Asunto: "CONTRATACION DEL DISEÑO DE COMPONENTES ESTRUCTURALES, ELÉCTRICOS Y MECÁNICOS, ASÍ COMO LA CONSTRUCCIÓN DE LA PRIMER ETAPA DEL PARQUE METROPOLITANO LOS DIQUES, EN LA RESERVA NACIONAL SOBRE EL RÍO REVENTADO EN EL CANTON CENTRAL DE CARTAGO"

Le solicito aclaración a las siguientes consultas del proyecto en referencia.

DLP-006-2021

"15-PM LOS DIQUES"

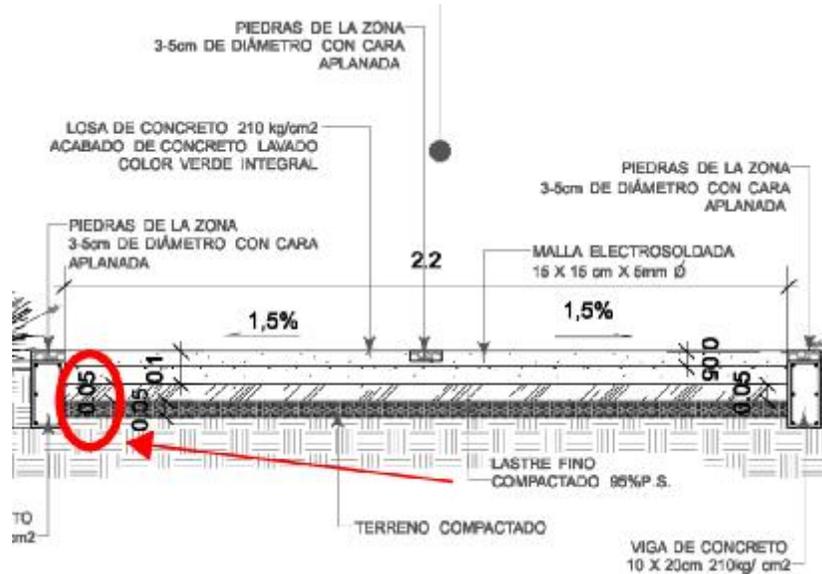
1. En el detalle de la ciclo vía de los "PLANOS CONSTRUCTIVOS CALLE Y PARQUEOS" el espesor de la sustitución se indica de 30cm, pero en el detalle del plan maestro de los planos suministrados ("15-PM LOS DIQUES") la sustitución se indica en 5cm. ¿Cuál espesor es el que se debe considerar?

SECCION 1-1 (DERECHO DE VIA)

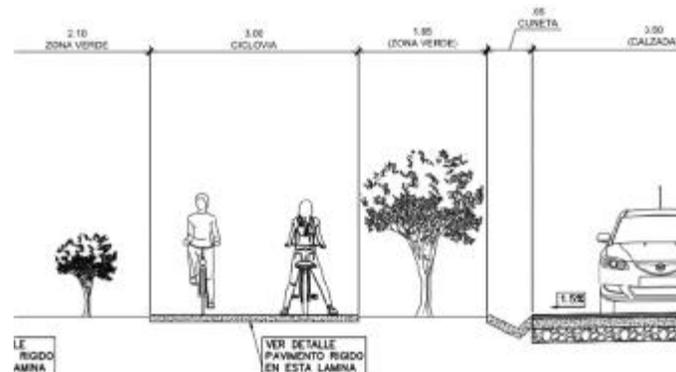
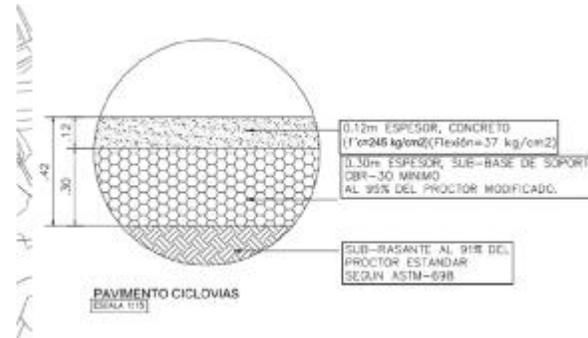
2. Cuál es el ancho que hay que considerar en la ciclovía, ya que el plan maestro indica un ancho de 2.2m y los planos "PLANOS CONSTRUCTIVOS CALLE Y PARQUEOS" indica 3m
